Autorisation d'exploiter un parc éolien à Saint-Laurent-de-Céris (16)

Avis de l'autorité administrative de l'État compétente en matière d'environnement (article L. 122-1 et suivants du Code de l'Environnement)

Avis 2016-02200 - N°311

- Plan de situation des éoliennes du projet de Saint-Laurent-de-Céris,
extrait de l'étude d'impact, page 65 -

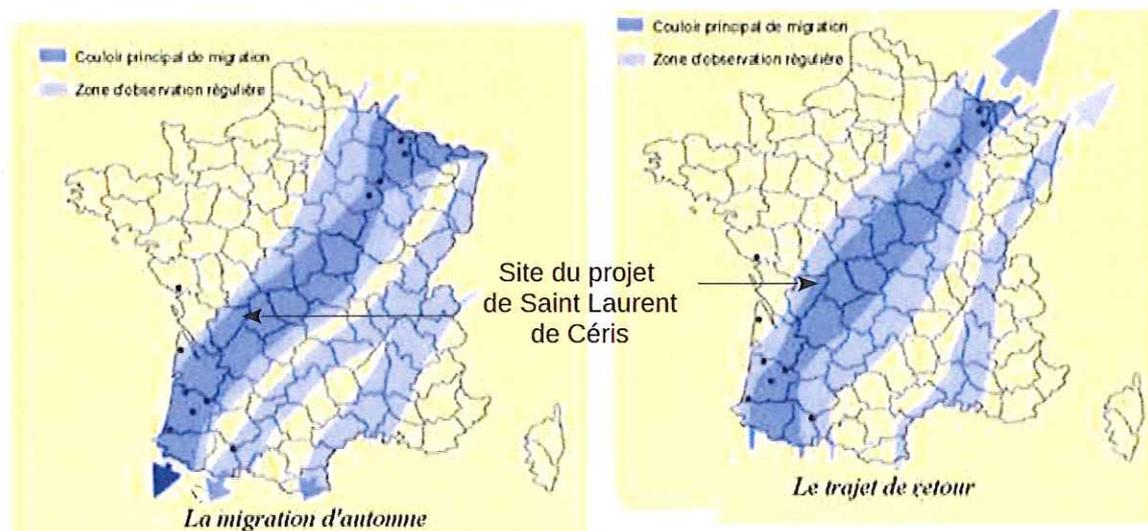
Le projet comprend six aérogénérateurs (désignés E1 à E6 sur la carte ci-dessus), de 149,4 m en bout de pales, et d'une puissance unitaire de 2,4 MW. Le projet comporte également l'installation d'un poste de livraison situé à côté de l'éolienne E5, la création de chemins d'accès, de plates-formes ainsi que l'enfouissement des liaisons électriques entre éoliennes, pour une emprise totale d'environ 2,9 ha dont 0,74 ha pour les accès (tableau 34 : Détails des emprises, page 89).

Pour la bonne information du public et compte-tenu du nombre élevé de projets en cours d'instruction, il conviendrait que Abo Wind mette à jour le choix retenu pour le raccordement avec ERDF, ainsi que sa compatibilité avec le Schéma Régional de Raccordement au Réseau des Énergies Renouvelables (S3REnR) qui est approuvé depuis le 5 août 2015 (voir p. 201).
